Vedr. søknad om utvidet bruk av avkjørsel – Fv. 245 – gnr. 38 bnr. 85 – Meland kommune

Utvidet bruk av avkjørsel – Fv. 245 – gnr. 38 bnr. 2 – Meland kommune

Veg/sted: fv. 245 – hp 1 – km 11,160 / gnr. 38 bnr. 2 i Meland kommune.

PRINSIPPSKISSE

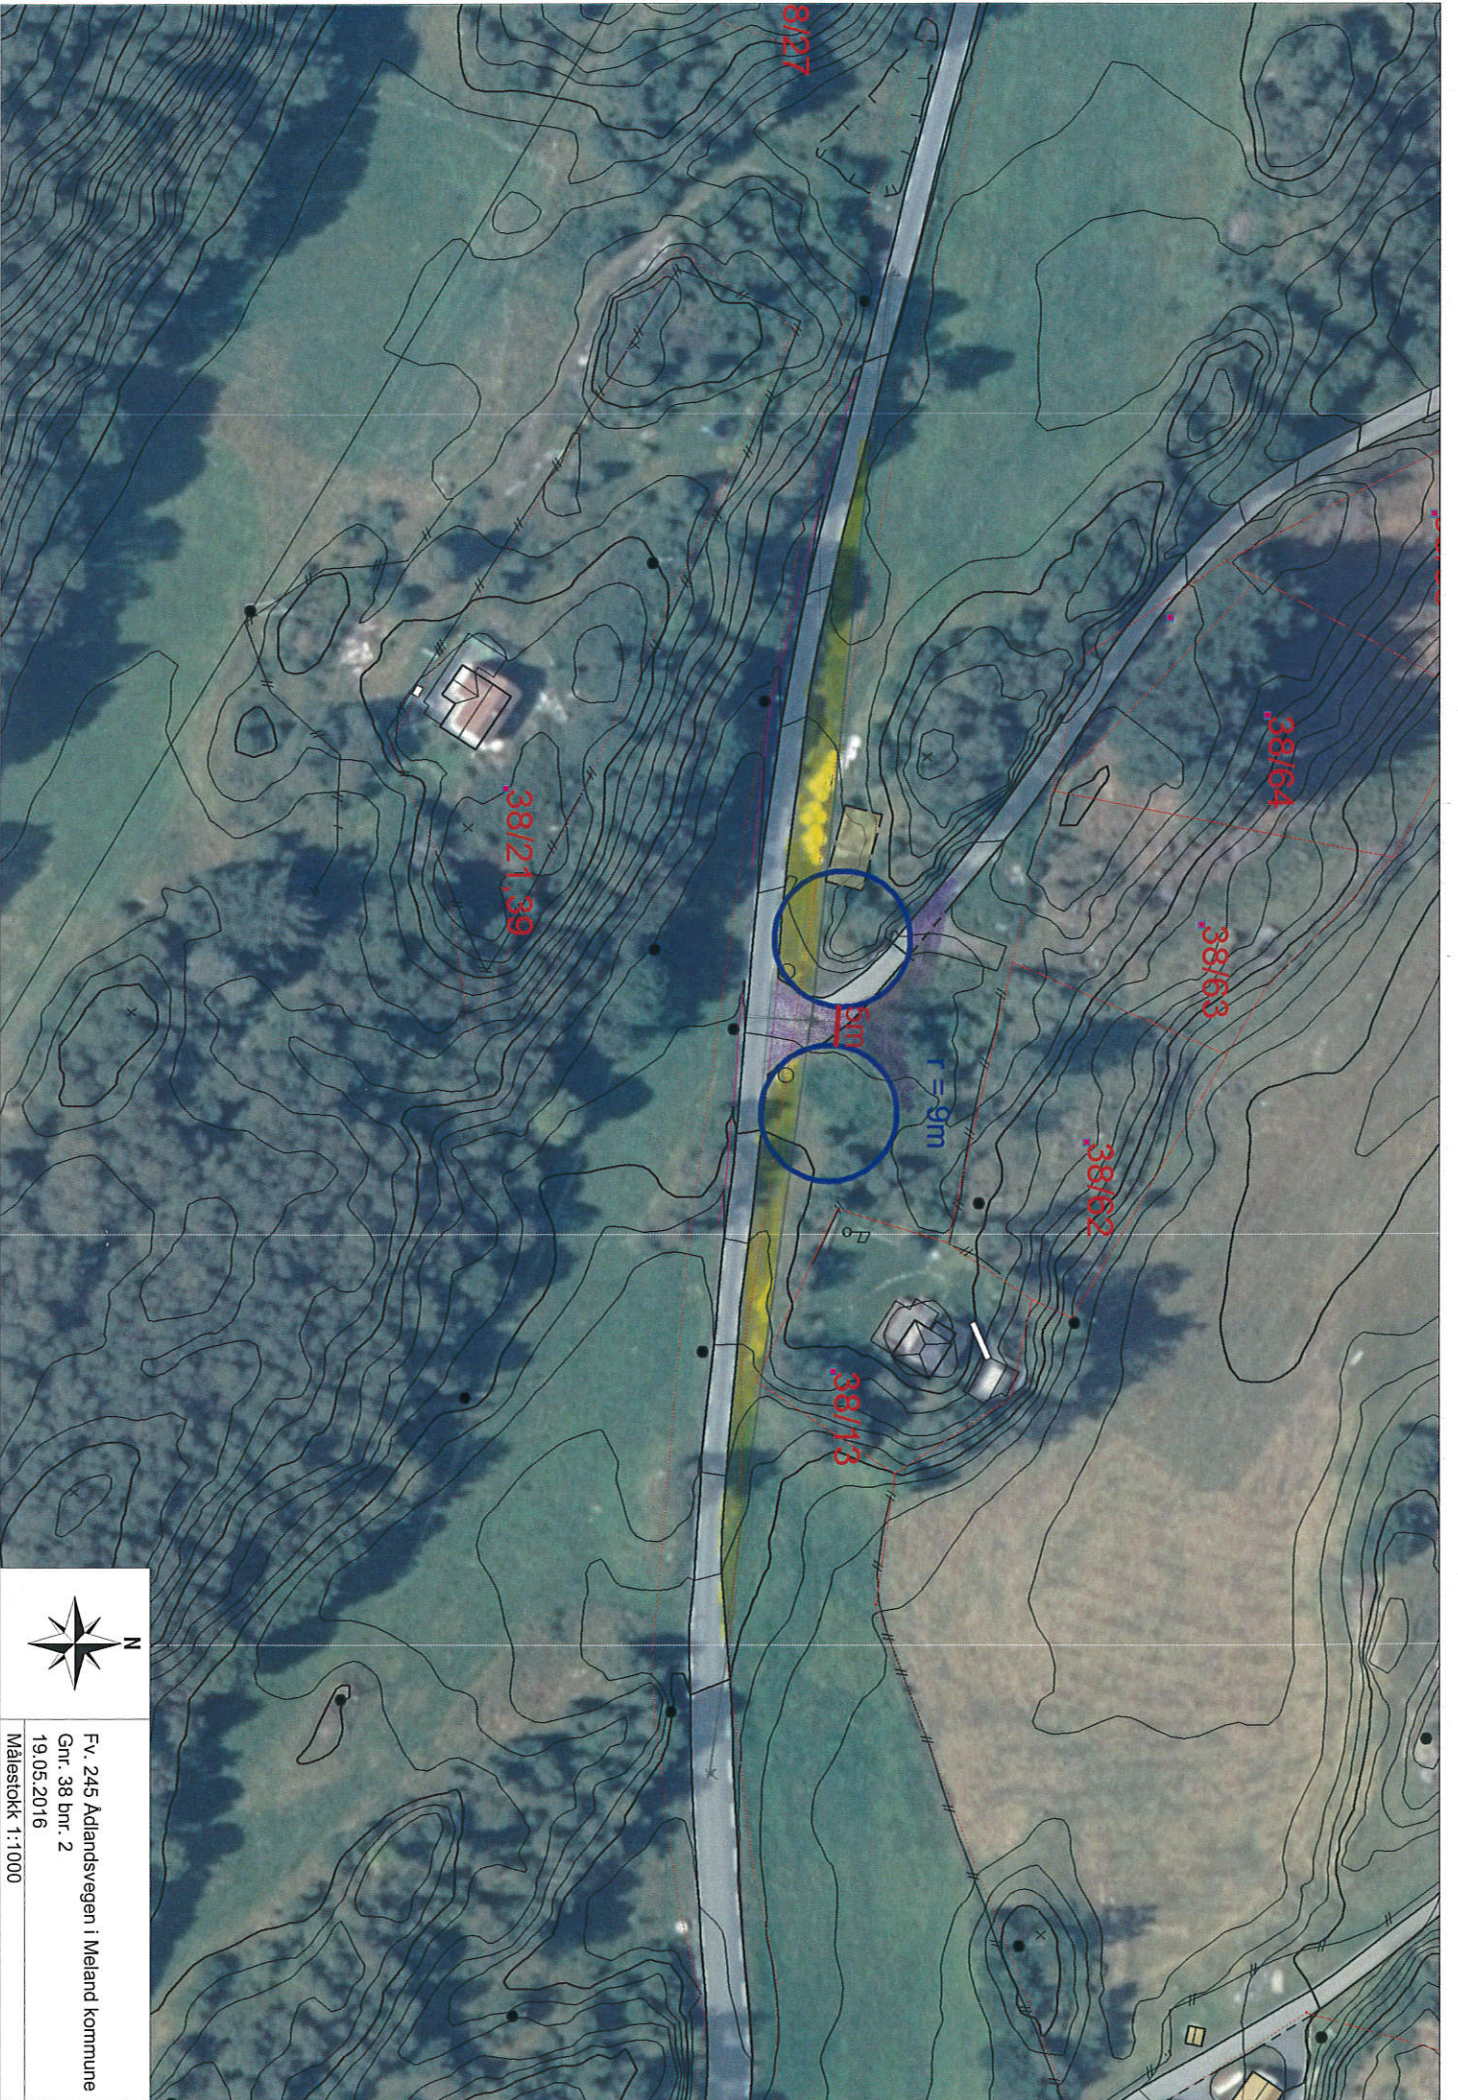
5. Avkjørselen skal også kunne være felles med eventuelle andre, som på en naturlig måte kan bruke samme avkjørsel.
6. Frisikt 1,1 meter over bakken 6 meter inn i avkjørselen skal være minimum 100 meter til begge sider av kjørebanen. Sikten frem- og bakover på vegen, målt 10 meter fra avkjørselspunktet, skal være minimum 100 meter. Eventuelle planter o.l. i siktsonene skal ikke være høyere enn 0,5 meter. Det er ikke tillatt å parkere eller plassere utstyr, tømmer, rundballer e.l. i frisisiktsonene.

7. Svingradius skal være 9 meter (diameter 18 meter). Svingradius skal markeres tydelig f.eks. med grøft eller annen avvisende kant mot sideterrenget. Det smaleste punktet i avkjørselen skal være 5 meter.

8. Stigningskravene må holdes (se skisse). Vi vil her spesielt gjøre oppmerksom på at avkjørselen skal ha et fall fra hovedvegen med 5 cm på de første 2 meterne.
9. Av hensyn til vedlikehold og trafiksikkerhet må det ikke samle seg vann i avkjørselen eller renne vann ut i fylkesvegen. Under avkjørselen må det legges dreneringsrør, minimum 300 mm i diameter, med eventuelt nødvendige kummer.
